Vaststellen definitief ontwerp (DO) en vrijgeven krediet reconstructie Turfmarkt en Spaarne

Onderwerp: Kredietaanvraag uitvoering reconstructie Turfmarkt en Spaarne
Reg.nummer: 2012/222522

Onderwerp:
Herinrichting Turfmarkt

Nota beoordeling zienswijzen: Ontwerpbesluit Turfmarkt – Spaarne, groot onderhoud en herinrichting

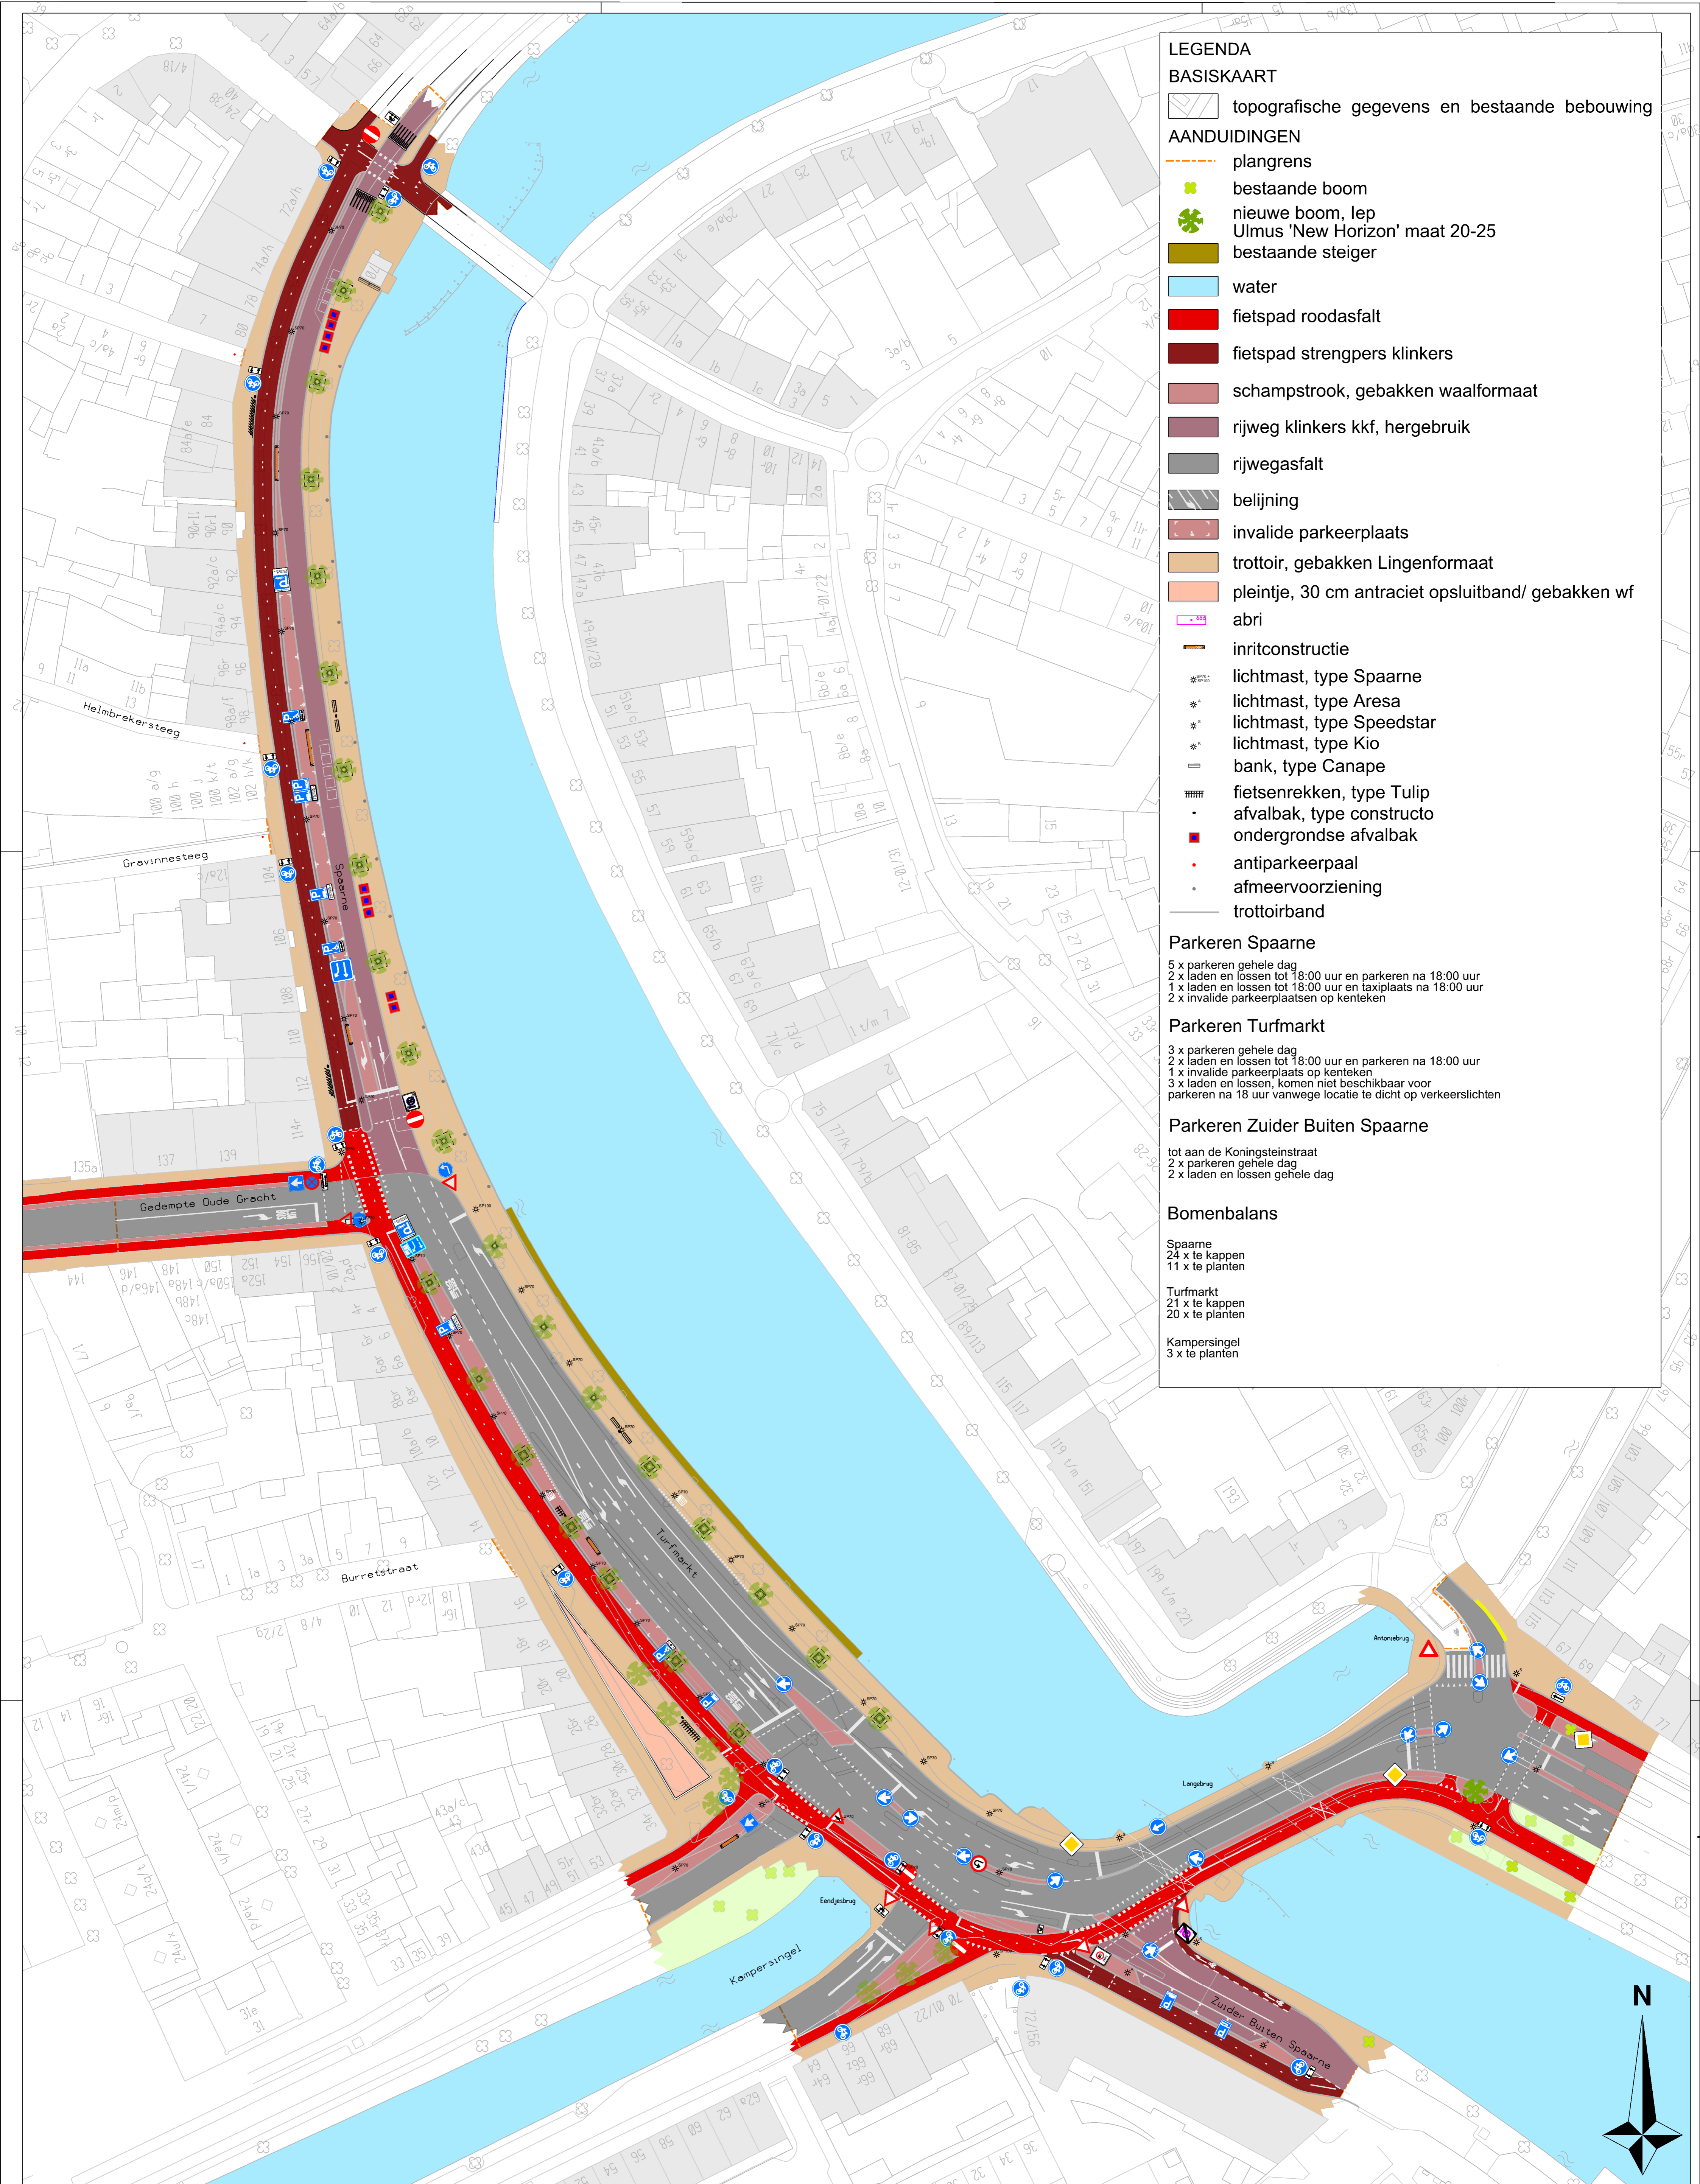
Inhoud zienswijze	Beoordeling zienswijze	Indiener zienswijze (nummer)
1. Op het adres Spaarne 110 is een magazijn gelegen graag inritconstructie terug in ontwerp brengen. 2. Lichtmast voor huisnr. 110 staat mogelijk voor inrit, moet dan verplaatst worden. 3. Graag voorziening (gelijkvloers of schuine rijwielband over 1 meter naar maaiveld verlagen) maken om, vanaf Laad & losplaats voor nr. 104 met palletwagen naar magazijn te kunnen. Een schuine rijwielband op 13 meter vanaf laad en losplaats maar voorkeur gaat uit	1. Inritconstructie Spaarne 110: In het DO is deze inrit opgenomen. 2. Lichtmast voor Spaarne 110: Deze lichtmast zal in het DO zodanig worden verplaatst dat die de inrit niet hindert. 3. Voorziening maken voor bereiken magazijn Spaarne 110 vanaf laad- en losplaats voor Spaarne 104: Deze zienswijze is als volgt verwerkt in het DO: De parkeerplaatsen liggen verhoogd ten opzichte van de rijbaan en op één niveau met	1

<p>5. Fietsenrek op Spaarne naar waterzijde verplaatsen is een betere optie dan voor de deur van de bewoners.</p> <p>6. BOMEN uit balans. Spaarne: 24 bomen weg, 11 terug. Dat is -13. In deze tijd niet verantwoord, er is al te weinig groen. Voorstel meer bomen plaatsen en ook de bomen aan huizenzijde behouden.</p>	<p>geen expliciete besluitvorming over het voorzetten van het tijdelijke karakter plaatsgevonden. Nu de Appelaar is hersteld van de brand en de openbare ruimte opnieuw wordt ingericht, is het moment gekomen om de status van deze parkeerplaatsen expliciet te regelen.</p> <p>c) De inhoud van de concept parkeernota. Dit concept hanteert het uitgangspunt dat straatparkeren in de binnenstad zoveel mogelijk toe moet komen aan bewoners met vergunningen en bezoekers zoveel mogelijk moeten parkeren in de parkeergarages. Er liggen twee parkeer-garages vlakbij het Spaarne: De Kamp en de Appelaar.</p> <p>Met inachtneming van dit referentiekader is het gelukt om ten opzichte van het VO twee parkeerplaatsen toe te voegen in het DO. De verdeling in het DO is:</p> <ul style="list-style-type: none"> - 5 parkeerplaatsen gehele dag; - 2 parkeerplaatsen gereserveerd voor laden en lossen gedurende venstertijden en daarbuiten beschikbaar voor parkeren; - 1 parkeerplaats gereserveerd voor laden en lossen gedurende venstertijden en daarbuiten beschikbaar voor taxi; - 2 invalidenparkeerplaatsen op kenteken. <p>De venstertijden zijn tussen 9.00 uur en 18.00 uur.</p> <p>5. Fietsenrek voor de deur van indiener zienswijze: Doordat het fietspad geheel aan de gevelzijde zal komen te liggen, zal ook het fietsparkeren gefaciliteerd moeten worden aan de gevelzijde. Een fietsenrek aan de waterzijde zal niet goed gebruikt worden. De locatie van het fietsparkeren is daarom in het DO niet aangepast.</p> <p>6. Bomenbalans en bomen op Spaarnedeel: In het DO is ten aanzien van de bomen een afweging gemaakt tussen kwantitatieve en kwalitatieve aspecten.</p>	<p>vervolg 13</p>

<p>7. Waar staan de blauwe n\blokjes voor op de tekening?</p>	<p>ontwerp om het Spaarne meer bij de stad te betrekken. Door aan de waterzijde een 'muur' van bomen te planten, wordt het zicht op het Spaarne ontnomen.</p> <p>Deze argumenten geven aanleiding om het aantal bomen en de locatie in het DO ongewijzigd te laten, omdat naar ons oordeel daarmee duidelijk is gekozen voor kwaliteit boven kwantiteit.</p> <p>7. Blauwe n\blokjes op tekening VO: Waarschijnlijk wordt in deze zienswijze gedoeld op de in het VO getekende verkeersborden.</p>	
<p>Vooropgesteld dat wij onze vraagtekens stellen bij de titel Voorlopig Ontwerp, dit vanwege de geringe mogelijkheid tot input in de voorgaande periode waaruit duidelijk blijkt is gegeven van prioriteiten en keuzes en vaststaande punten, willen wij graag onderstaande zaken inbrengen.</p> <p>Gezien de staat van het wegdek en de overlast voor direct omwonenden is er een noodzaak voor herstelwerkzaamheden en aanpassingen op diverse punten:</p> <p>1. De Wandelpromenade. Waarom een wandelpromenade aan de waterkant waar het altijd waait en nooit iemand loopt? Vanuit diverse</p>	<p>In uw zienswijze suggereert u ten onrechte dat wijziging van het VO niet meer mogelijk is. Zoals reeds bij andere zienswijzen is duidelijk gemaakt, zullen diverse aanbevelingen uit de ingediende zienswijzen worden meegenomen in het DO. Ook bij deze zienswijze moet evenwel worden opgemerkt, dat onderwerpen met een algemene strekking, die vallen buiten de reikwijdte van dit project, niet in het project kunnen worden opgelost.</p> <p>Uw zienswijze dat het participatieproces nauwelijks zinvol is geweest, delen wij niet. We kunnen ons voorstellen dat uw zienswijze gekleurd is door het feit dat u enkel bij de laatste klankbordgroepbijeenkomst aanwezig bent geweest.</p> <p>1. Nut en noodzaak wandelpromenade: Het Spaarne in de binnenstad heeft een grote kwaliteit, waaraan</p>	<p>14</p>

<p>In de bestaande situatie staan er 45 bomen. In het VO en DO worden deze bomen vervangen door 34 nieuw te planten bomen.</p> <ul style="list-style-type: none"> - 20 nieuwe bomen op de Turfmarkt; - 11 nieuwe bomen op het Spaarne; - 3 nieuwe bomen op de Kampersingel. <p>In het ter inzage gelegde VO zijn aan de gevelzijde (tussen rijbaan en fietspad) geen bomen voorgesteld om de volgende redenen:</p> <ul style="list-style-type: none"> - Bomen aan de gevelzijde zijn niet mogelijk in het trottoir omdat dit de doorgang voor voetgangers belemmerd. Dit houdt in dat bomen aan de gevelzijde alleen mogelijk zijn in de ruimte tussen fietspad en rijbaan. Het planten van bomen in deze ruimte, de parkeerstrook, zal ten koste gaan van nog meer parkeerplaatsen. - Onder de ruimte tussen trottoir en rijbaan liggen kabels en leidingen en riolering, die het onmogelijk maken om een goede ondergrondse groeiplaats aan te leggen. Bomen zullen zich in deze strook niet goed ontwikkelen. <p>Er is dan ook gekozen om bomen aan de waterkant te planten. Dit sluit goed aan op het principeprofiel dat voor het Spaarne is vastgesteld in het Handboek Inrichting Openbare Ruimte (HIOR)</p> <p>Onder de promenade is ondergronds wel voldoende ruimte beschikbaar om goede groeiplaatsen te realiseren. De nieuwe bomen hebben daar de beste groeikansen.</p> <p>Het "ritme" van de bomen is afgestemd op de bomen in de Turfmarkt aan de gevelzijde.</p> <p>Door bomen op een kortere onderlinge afstand te planten, zou het mogelijk zijn 11 bomen meer te planten aan de waterzijde. Dit wordt echter afgeraden omdat:</p> <ul style="list-style-type: none"> - een verdichting van de bomenlaan voornoemd ritme verstoort; daarmee ingegaan wordt tegen de belangrijke doelstelling van het 	<p>vervolg 13</p>

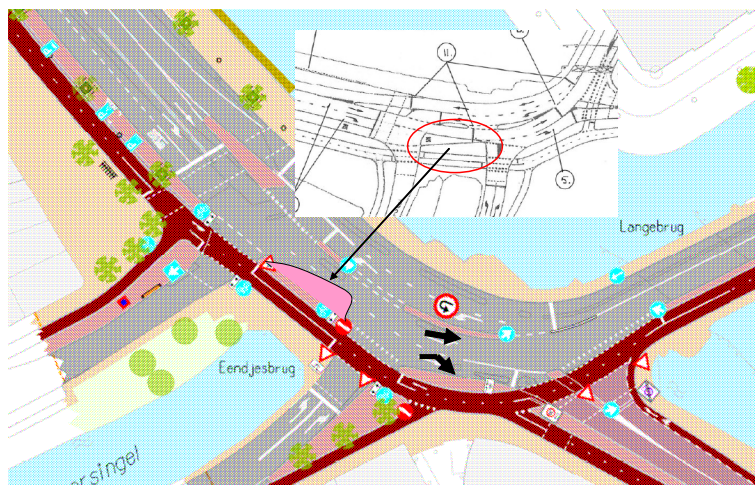
c) Maak hiervan een rechtdoorvak ipv een linksafvak: rechtdoor naar de Lange Brug.

d) Maak een rechtsaf voorsorteervak na de Eendjesbrug naar het Zuider Buiten Spaarne.

1c) Maken rechtdoorvak i.p.v. linksafvak rechtdoor naar de Lange Brug: De pijlmarkering zal in het DO conform uw zienswijze worden aangepast. Het verkeer vanuit de Turfmarkt naar Langebrug krijgt in het DO pijlen rechtdoor.

1d) Maken rechtsaf voorsorteervak na de Eendjesbrug naar het ZBS: In het DO zal, conform uw zienswijze, een apart rechtsafvak opgenomen worden naar het ZBS.

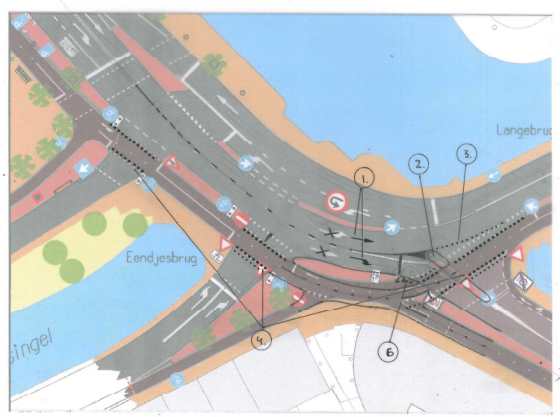
<p style="text-align: center;">VERKEERSTERING VO TURFMARKT - SPAARNE 19-4-2012 Pj</p>		9
<p>Situatie Turfmarkt-Zuider Buiten Spaarne</p> <p>Punt 1: Het verkeer vanaf de Turfmarkt naar ZBS dient een rechtsafpijl te krijgen en het verkeer vanaf de Turfmarkt richting Langebrug een recht doorpijl. Zo hoeft het doorgaand verkeer vanaf Spaarne richting Antoniestraat alleen maar de recht doorpijlen te volgen om de stad uit te rijden. Verkeer richting ZBS moet duidelijk een afslaan manoeuvre maken, waarmee de voorrangregeling goed geregeld is (van belang bij storing verkeerslichten)</p> <p>Punt 2: Geleider Turfmarkt verder doortrekken en met draai richting Langebrug voor duidelijkere afwikkeling verkeersbeweging.</p> <p>Punt 3: Haaiantanden de buitenbocht laten volgen ter accentuering van de doorgaande route.</p>	<p>Situatie Turfmarkt-Zuider Buiten Spaarne (ZBS):</p> <p>1. Pijlmarkering vanaf Turfmarkt naar ZBS: Deze zienswijze is overgenomen in het DO. Het verkeer vanuit de Turfmarkt naar Langebrug heeft nu pijlen recht door.</p> <p>2. Geleider Turfmarkt verder doortrekken: Aan de wens om de geleider door te trekken kan niet worden voldaan omdat anders grotere vrachtwagens en bussen (zoals de Zuidtangent bus) de bocht richting Langebrug niet kunnen maken. De benodigde bochtstralen van deze voertuigen staan een langere geleider niet toe.</p> <p>3. Haaiantanden de buitenbocht laten volgen: Het VO was nog niet op dit detailniveau uitgewerkt. De haaiantanden zijn conform uw zienswijze ingetekend op het DO.</p>	9, 6 vervolg 9
